**Avis délibéré de la Mission Régionale d'Autorité environnementale
de Nouvelle-Aquitaine
sur le projet de centrale agrivoltaïque de Charineau à Allons (47)**

n°MRAe 2022APNA 85

dossier P-2022-12650

Localisation du projet : Commune d'Allons (47)
Maître d'ouvrage : Société Reden
Avis émis à la demande de l'Autorité décisionnaire : Préfet de Lot-et-Garonne
En date du : 10 mai 2022
Dans le cadre de la procédure d'autorisation : permis de construire
L'Agence régionale de santé et le préfet de département au titre de ses attributions dans le domaine de l'environnement ayant été consultés.

Plan masse du projet (extrait de l'étude d'impact page 31)

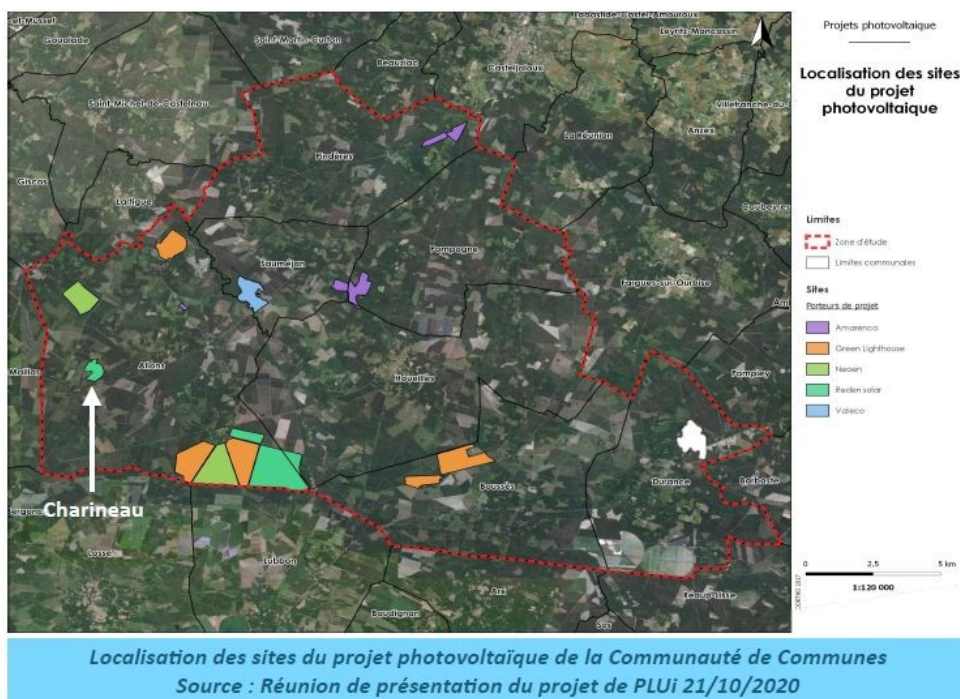
Il prévoit la mise en place de 57 876 modules photovoltaïques de type monocristallin bifacial¹ disposés sur des structures mobiles (trackers ancrés au sol). Selon le dossier, les tables, d'une hauteur comprise entre 0,52 m et 4,16 mètres, seront suffisamment espacées pour permettre le passage d'engins agricoles. La création de 11 postes de transformation et de 110 onduleurs est programmée.

Localisation des projets agrivoltaïques sur le territoire de la 3CLG (extrait de l'étude d'impact page 146)

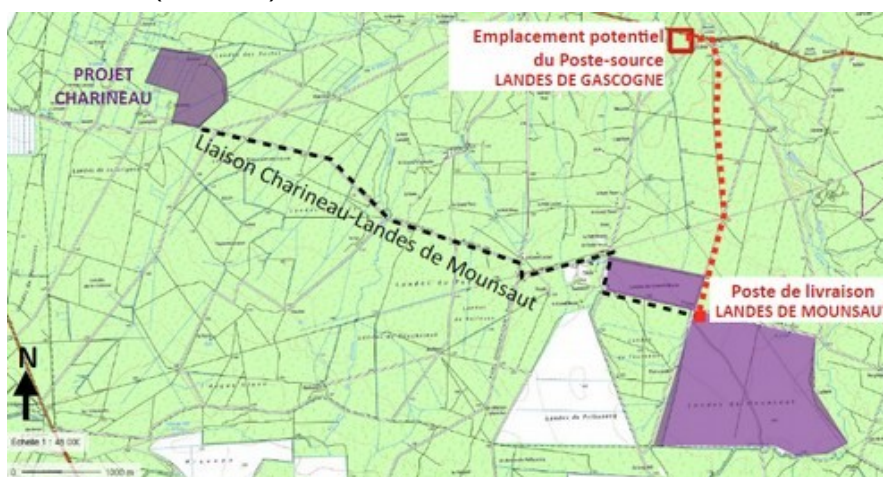
La MRAe relève que le nombre et l'importance du développement de parcs photovoltaïques souhaités par la communauté de communes des Coteaux et Landes de Gascogne sur son territoire, dont fait partie le présent projet, ont pour conséquence un niveau de charge très significatif pour prendre en compte leur production électrique sur le réseau public de transport, avec des impacts potentiels importants sur le territoire des communes concernées. Une ligne haute tension devrait être créée.
